SERVICE INFO – INA 0015

Nový šroub – napínací kladka 531 0342 30

Výrobci:	Volkswagen, Volvo
Modely:	
Volkswagen	Crafter 30-35, Crafter 30-50, LT 28-35, LT 28-46, T4
Volvo	850, S70, S80, V7
Motory:	2.5 SDI, 2.5 TDI
LuK-AS č.:	531 0342 30
OE čísla:	
Volkswagen	074 109 243 M 074 109 243 K (nahrazeno) 074 109 243 E (nahrazeno)
Volvo	8677053 9186258 (nahrazeno) 9464101 (nahrazeno)

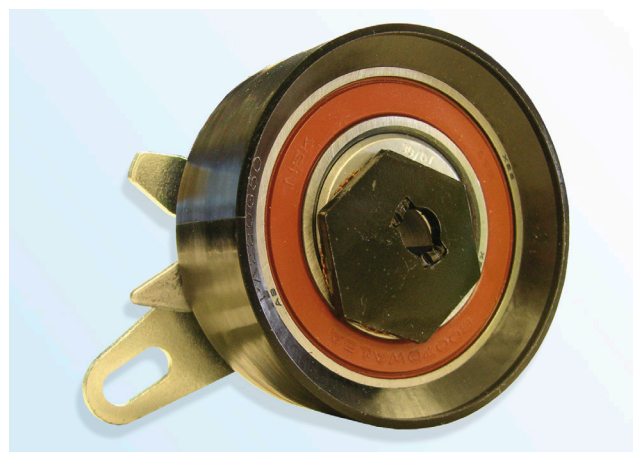
V rámci neustálého vývoje našich produktů dodává LuK-AS s napínací kladkou 531 0342 30 nový šroub (obrázek 3).

LuK-AS doporučuje nahradit originální šroub (obrázek 2) dodaným šroubem.

- Šroub s plochou hlavou Torx
- Hlava šroubu \varnothing 18,5 mm
- Třída pevnosti 10.9
- Prostředek pro zajištění šroubu na závit
- Zvýšená samosvornost

Utahovací moment: $20 \pm 1,5$ Nm
